Mission régionale d'autorité environnementale

**Avis délibéré de la mission régionale d'autorité
environnementale de Bretagne sur le projet
d'implantation d'une centrale photovoltaïque au sol
à Guisriff (56)**

n° MRAe : 2024-011258

Figure 3 : Zonage du PLUi (source : site internet de Roi Morvan Communauté) et localisation du projet (en rouge)

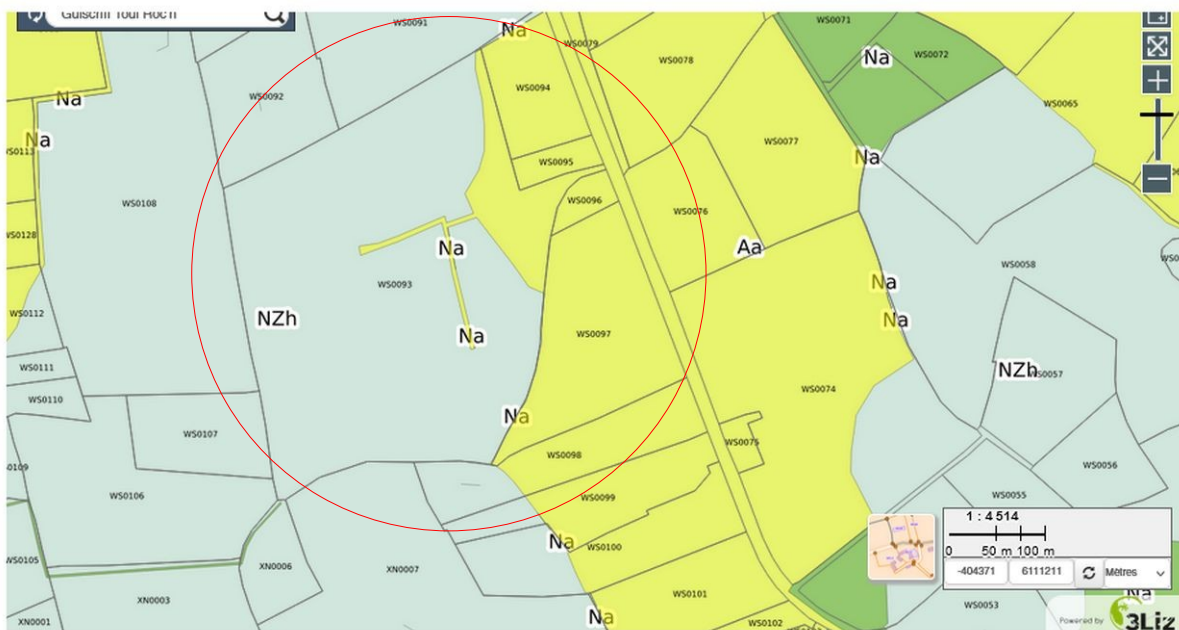
Le PLUi, consultable au travers d'une carte interactive sur le site internet de la communauté de communes¹³, présente les zonages Aa, Nzh et Na (qui diffèrent cependant sur la carte selon le niveau de zoom). Cette carte identifie par ailleurs l'ensemble des haies présentes sur le site du projet comme étant protégées¹⁴.

Le PLUi souligne que « les parcs de production photovoltaïque sont à privilégier dans les secteurs d'activités économiques isolés en campagne, identifiés Aic (STECAL) ». L'analyse environnementale comparative avec d'autres secteurs potentiels doit ainsi intégrer ces secteurs. Le PLUi ajoute que « les équipements d'intérêt public ou collectif sont possibles en secteur Nzh sous réserve de nécessité technique impérative à démontrer et pour lesquels des mesures compensatoires appropriées devront être mises en œuvre en adéquation avec les dispositions du SDAGE Loire-Bretagne et du SAGE qui couvrent la zone humide et s'il est démontré que c'est le seul recours à mobiliser après épuisement de toutes les autres solutions ». Par conséquent, pour être compatible avec le PLUi de Roi Morvan Communauté, **le porteur de projet doit démontrer la « nécessité technique impérative » du projet ainsi que l'absence de solution de substitution raisonnable moins impactante**. En outre, un schéma directeur des énergies renouvelables est en cours d'élaboration par Roi Morvan Communauté ; le projet vient anticiper sur ses conclusions.
